监 理 通 知 单

工程名称: 上海大众宁波工厂三期 17.29MW 分布式光伏发电项目

编号: ZHJL-SQDZSQ-TZD-20210511

事由: 关于三区少数桩基础深无法达到设计要求的问题

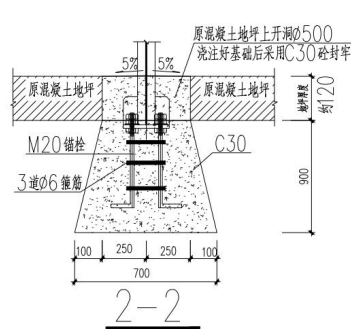
1、孔深约为500~700mm, 未清理到设计深度约1020mm要求(见图), 不符合设计图纸《上海大众宁波工厂三期 17.29MW 分布式光伏发电项目车棚骨架工程》图号G05基础详图中的要求。

现要求你部必须按要求浇筑前完成整改并反馈, 举一反三, 桩基符合要求后再进行浇筑。
